東海第二発電所
設計及び工事計画変更認可申請
火災防護審査基準改正に伴う
火災感知器等の種別及び配置の変更

第1148回審査会合（2023年5月23日）における
指摘事項への回答

2023年9月19日
日本原子力発電株式会社

第1148回審査会合（2023年5月23日）における指摘事項

図1 火災感知器等の選定，組合せ及び設置の設計フロー（1 / 6）

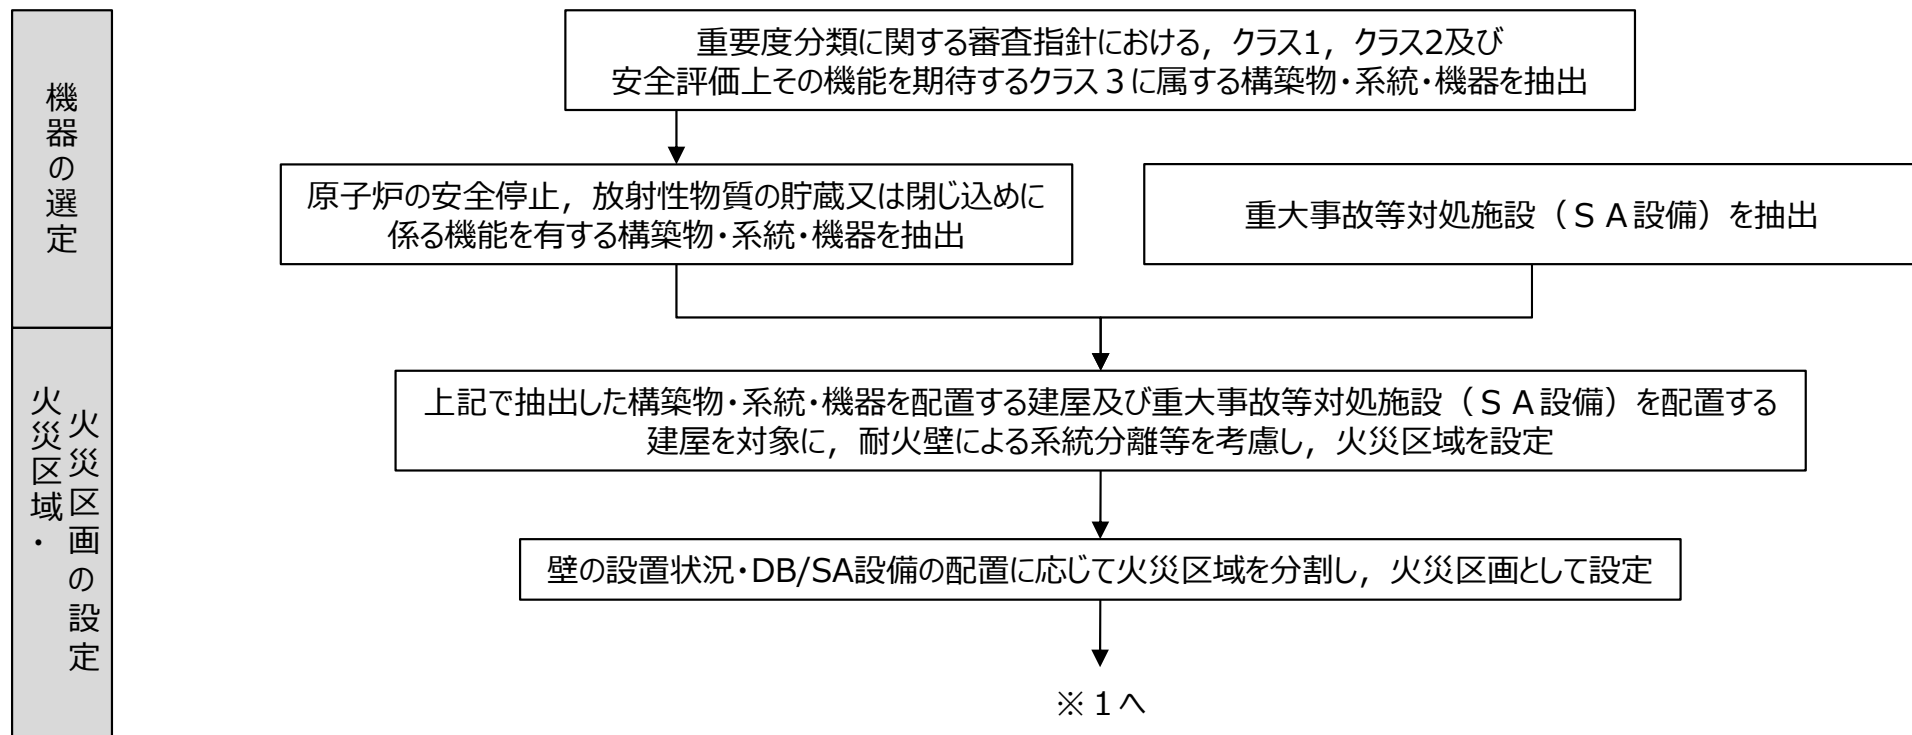
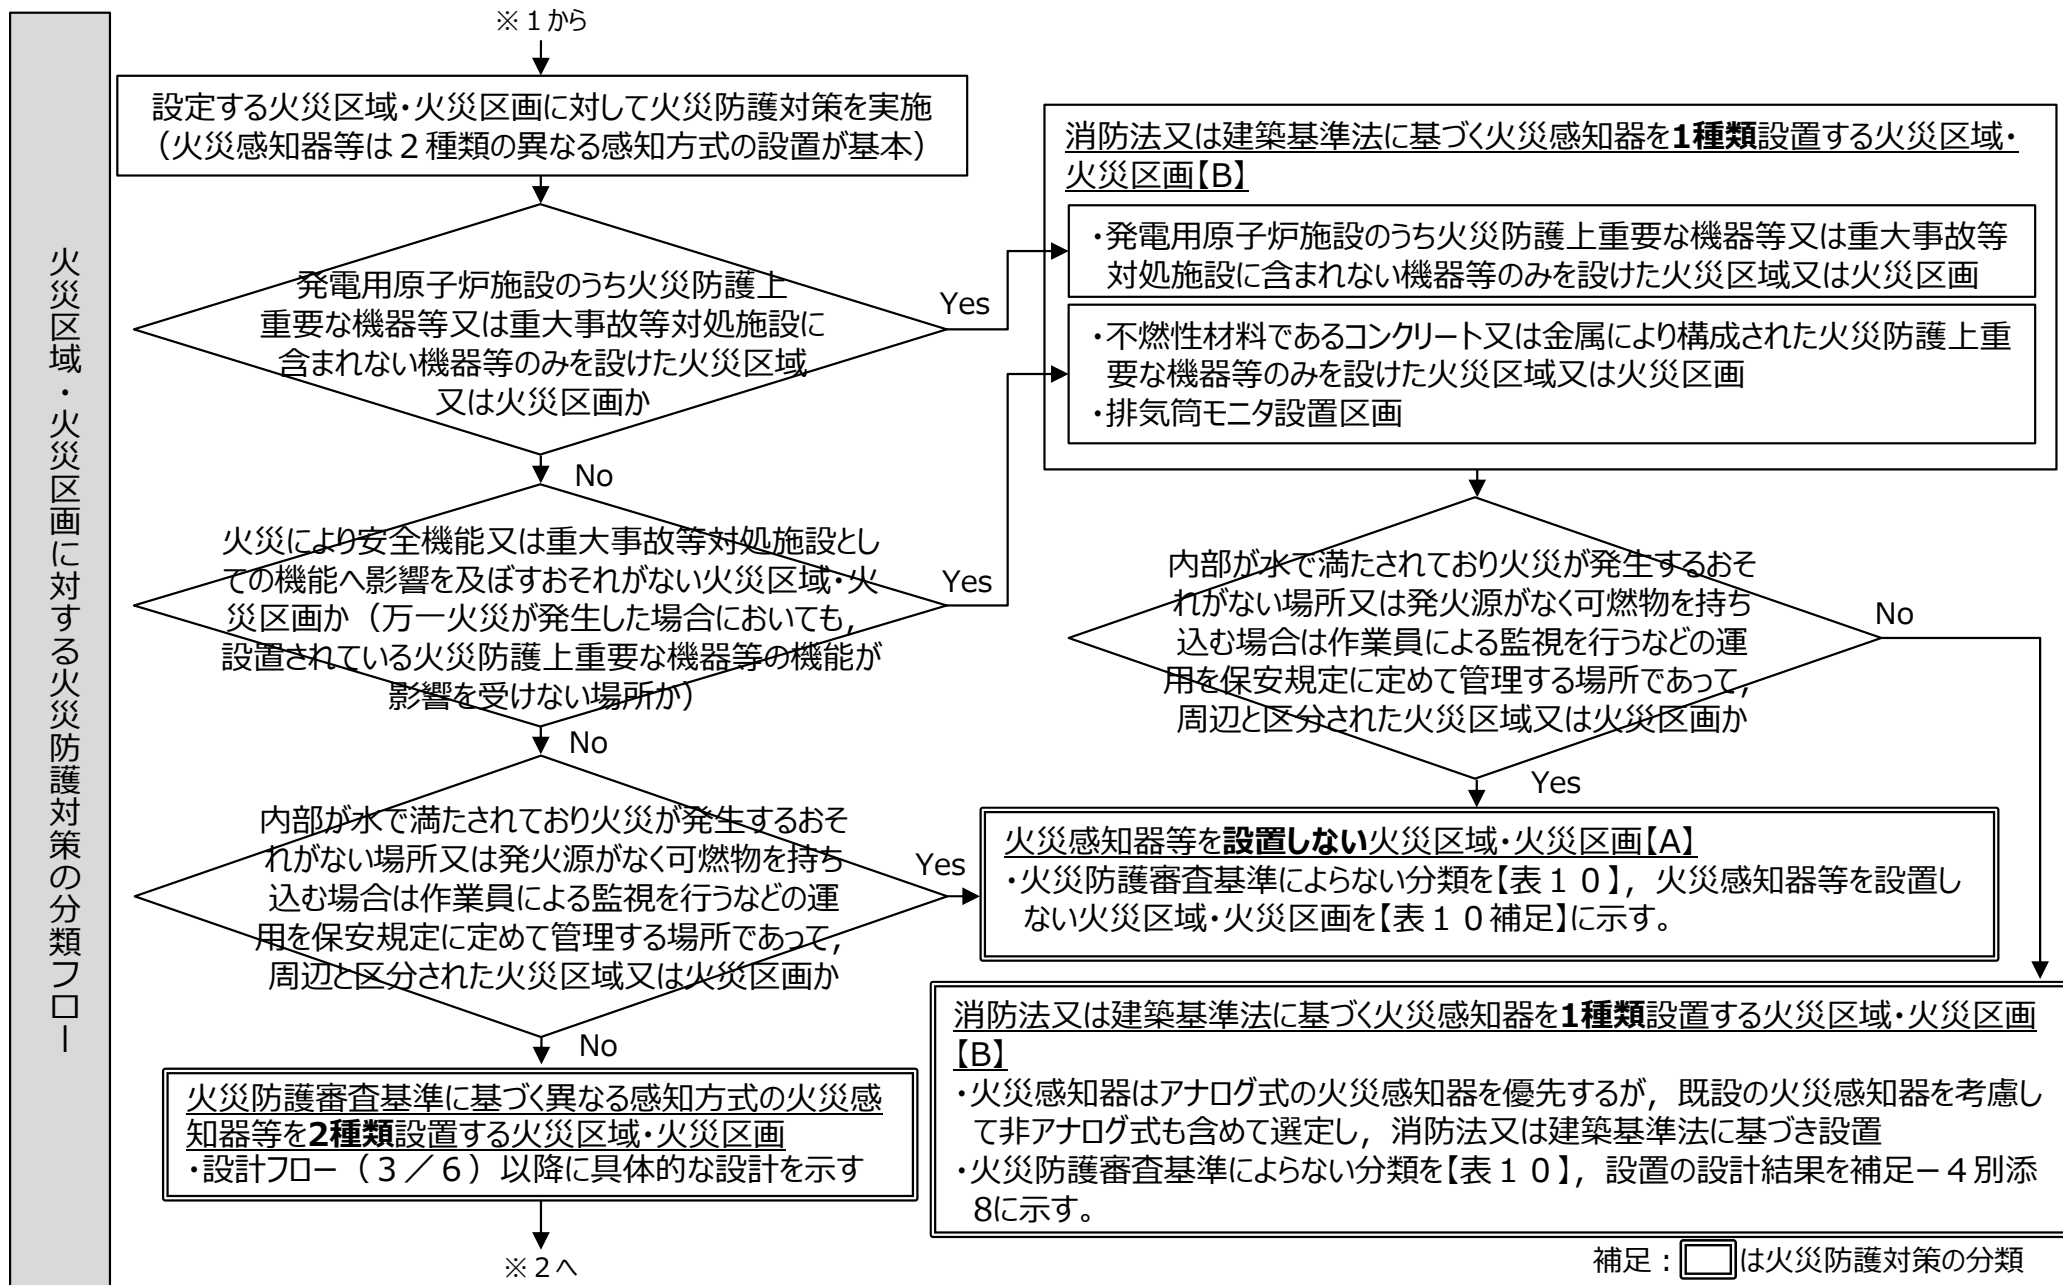
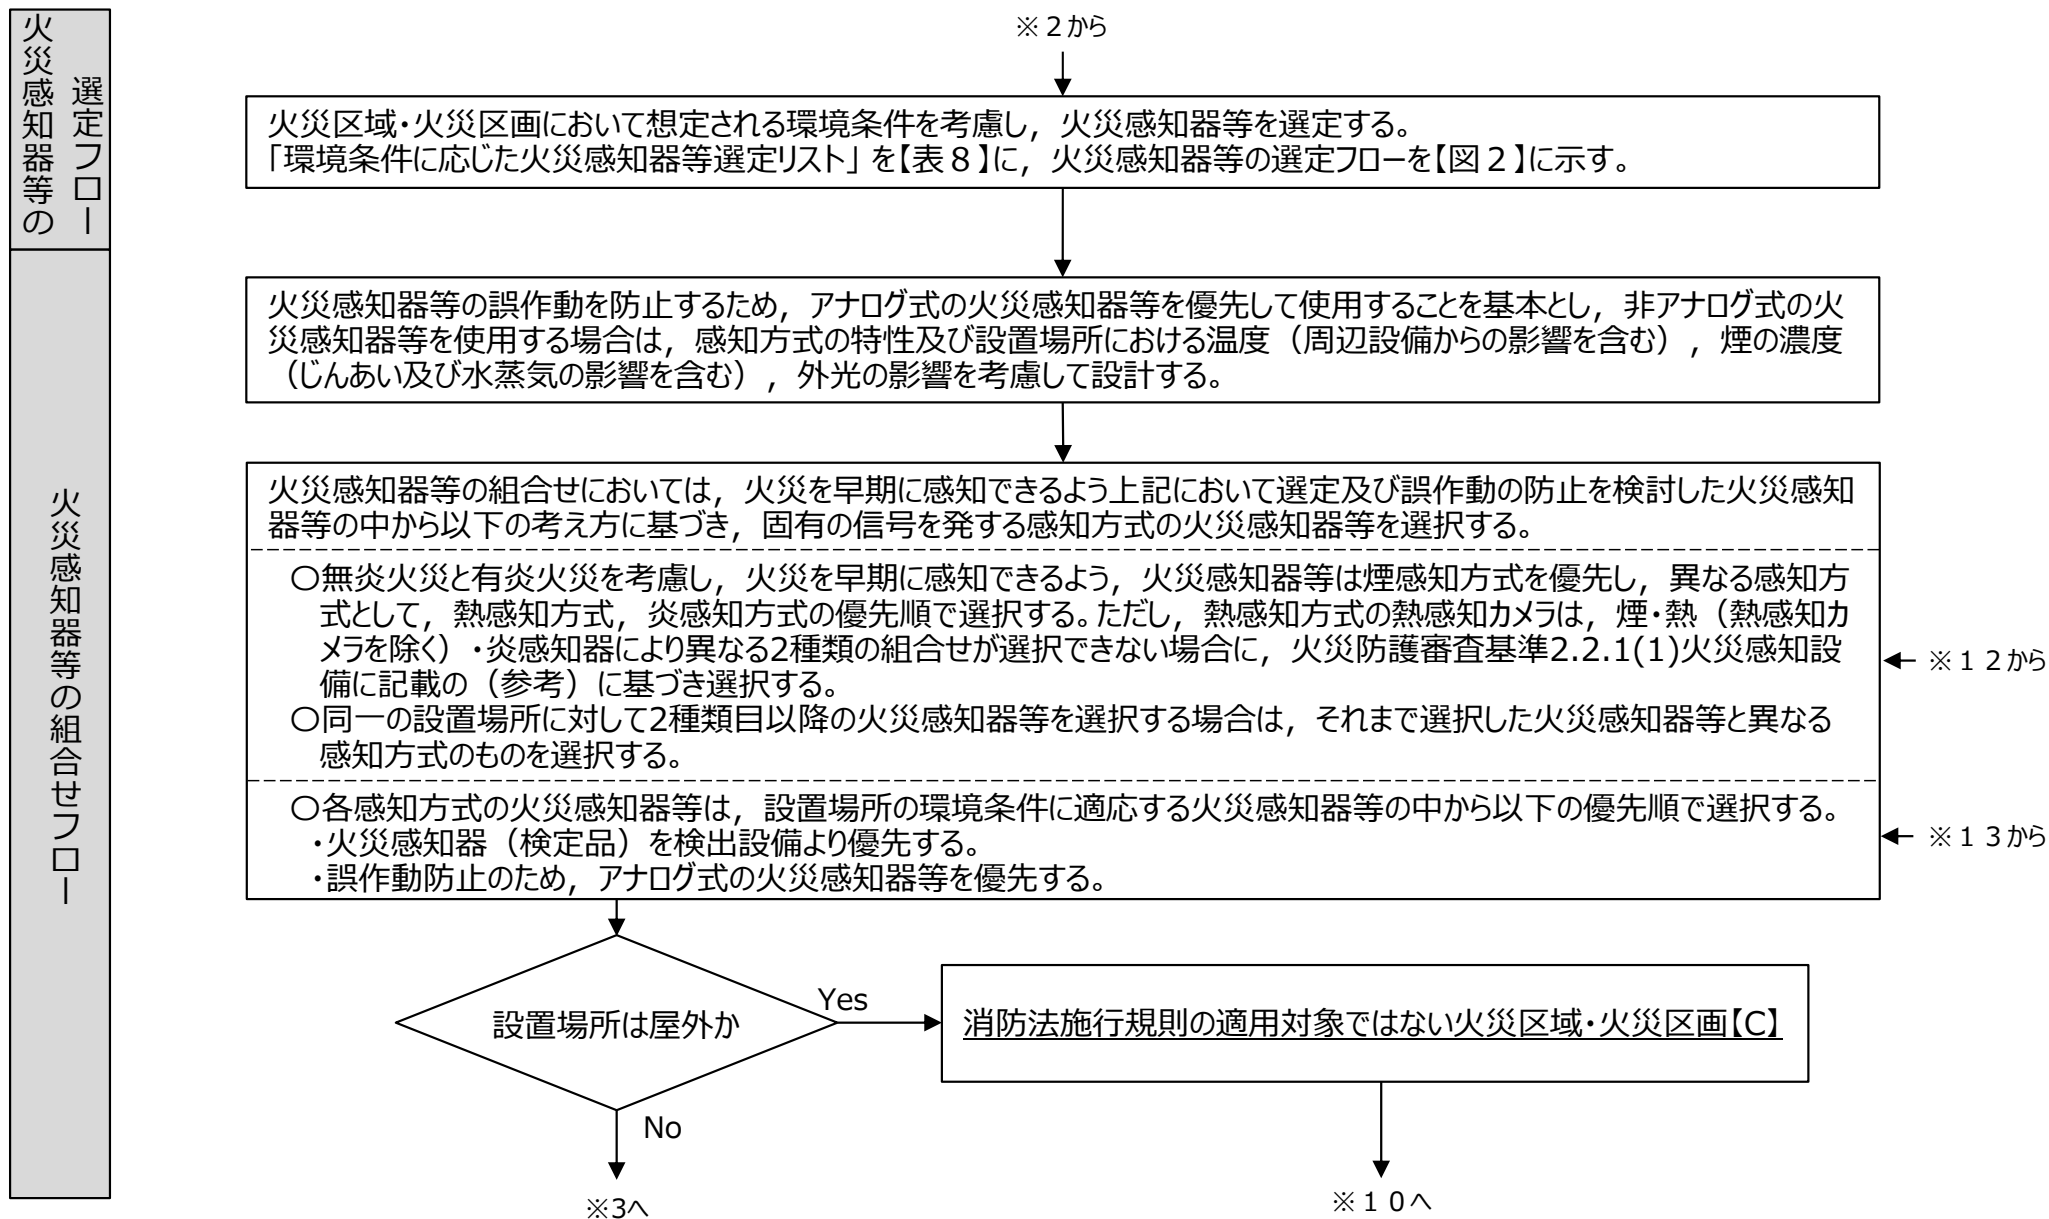
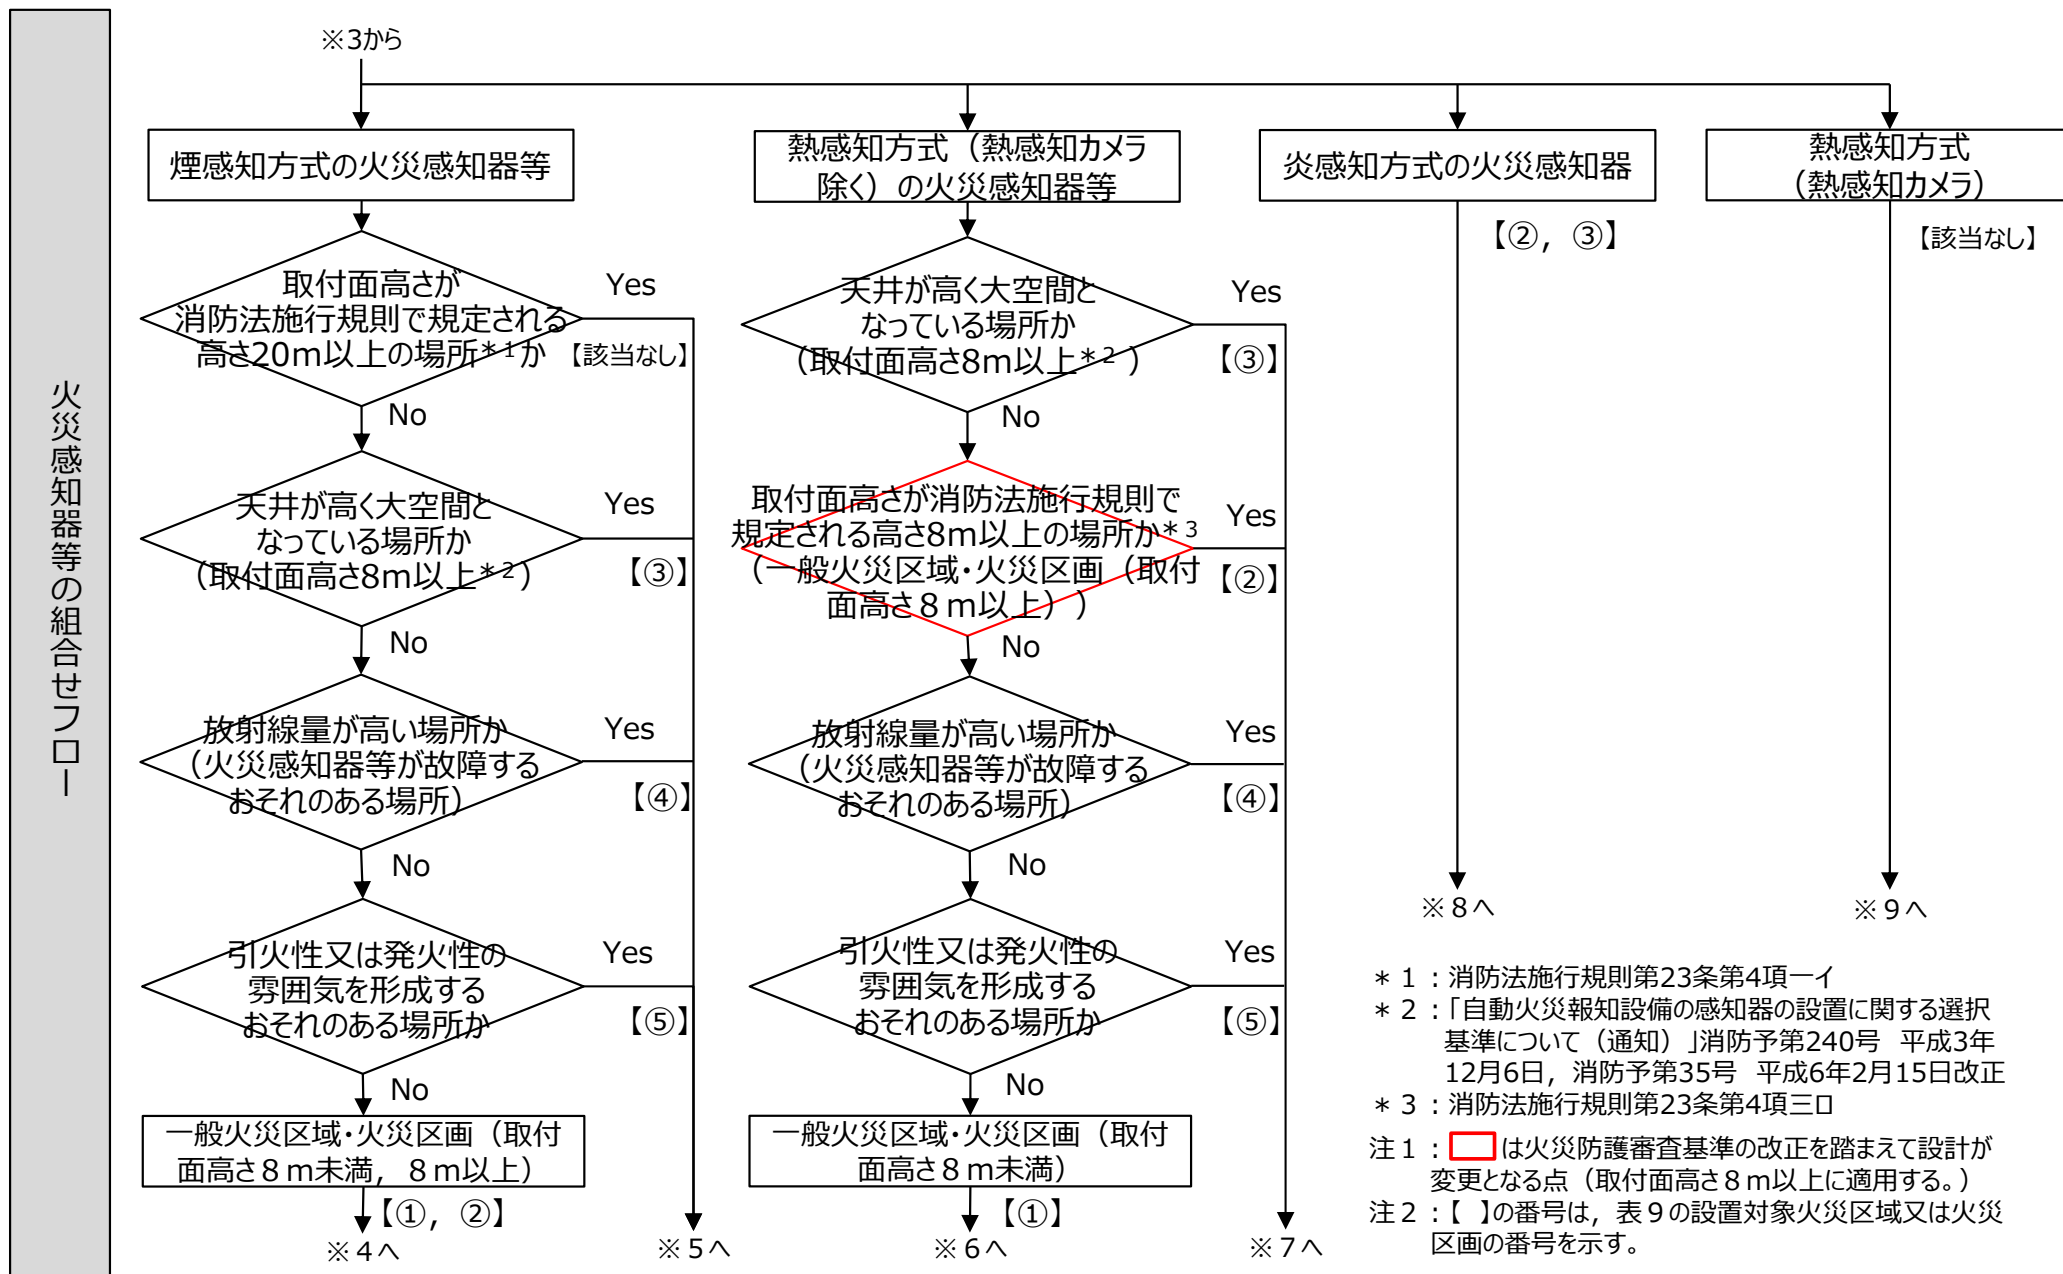
【指摘事項No.1】

火災区域・火災区画の選定フローの分類と基本設計方針の関連が明確でないため、先行プラントの審査実績等を確認した上で、選定フローの分類と基本設計方針の関連を明確化すること。併せて、火災感知器のバックフィットに係る火災防護審査基準の要求の原則及び原則に基づかない例外を明確にした上で、別添1（技術基準解釈、火災防護審査指針及び基本設計方針の比較表）における分類4（消防法又は建築基準法に基づく火災感知器の設置）の3項目が該当する基本設計方針を明確にすること。

【回答概要】（P12～P23, P34～40）

- ▶ 先行プラントの審査実績を確認した上で、東海第二発電所の設備の配置状況や環境条件を踏まえて、「火災区域・火災区画の選定フロー」を「火災感知器等の選定、組合せ及び設置の設計フロー」に見直すとともに、設計フローに基づき、基本設計方針を見直しました。
- ▶ 併せて、火災防護審査基準の要求に基づかない例外が明確になるよう設計フローを見直した上で、火災区域・火災区画の分類を整理し、基本設計方針にて明確にしました。

- 火災防護審査基準の改正に伴う適合性を検討するに当たり，図1に示す火災感知器等の選定，組合せ及び設置の設計フローに基づき検討を行った。その結果，消防法施行規則第23条第4項の要件（取付面高さに関する規定）を受け，選定する火災感知器等の一部をアナログ式の熱感知器から非アナログ式の炎感知器に変更する。
- なお，3. 1項に示す火災防護対策を講じる機器等の選定及び3. 2項に示す火災区域・火災区画の設定に対する火災防護審査基準の要求事項に変更がないため，既許可及び既工認から設計方針に変更はない。また，3. 3項に示す火災感知の設計のうち火災感知器等の選定については，火災防護審査基準改正前においても環境条件や火災の性質を考慮し火災感知器等を選定し，異なる感知方式の火災感知器等を選定することとしているため，既許可及び既工認から設計方針に変更はない。
